蘭嶼貯存場檢整重裝作業之 安全管制與調查報告

放射性物料管理局
行政院原子能委員會
101 年 3 月 26 日

蘭嶼貯存場檢整重裝作業
外界質疑事項之查證結果

圖二 第三、四類廢棄物桶分類不確實

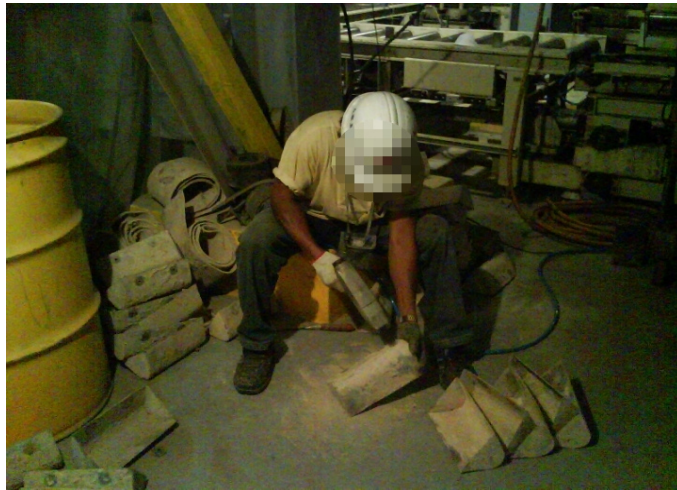
2.第三、四類桶分類不確實，且在分類上做手腳(如圖二)

第四類桶的數量在全部 39 個單溝未開蓋取出檢整重裝前，數量無法確定，故僅能預估可能佔須檢整重裝桶數的 5% 左右即 4,238 桶，後來在實際作業時取桶才能依據實際量計算。檢整重裝作業之各類廢棄物桶狀況均依與承包商契約分類為四類，本次檢整重裝第四類桶共計 2,124 桶。經台電公司內部初步判定向外界透漏資料者，自稱係檢整重裝作業時之包商監工人員，在開工之初，台電公司即將分類規定清楚並實施教育訓練，且渠等每日擔任吊桶查驗工作，應十分清楚按規定執行分類。

依據廢棄物分類規定，輕微破損桶（第三類）為廢棄物桶鏽蝕嚴重，無法除鏽補漆但固化體完整者。故照片上所示貯存桶雖嚴重破損，但固化體完整，仍屬第三類桶。

媒體報導之照片顯示，有一桶廢棄物桶之桶身僅剩部份固化體。根據台電公司說明，該廢棄物桶上半部粉碎部份，已送至破碎固化系統處理，產生新的固化桶，剩餘固化體仍算完整。物管局認為現場工作人員之分類不夠嚴謹，雖然此類固化體已貯放於3×4 重裝容器內，較鍍鋅鋼桶耐蝕性更佳，尚無安全顧慮。但在分辨第三、四類桶之認定上，工作人員未切實遵循作業計畫書規定，均由現場品管個人認知判定，有違品保作業之嚴謹要求，故在廢棄物認定分類上仍有作業瑕疵。
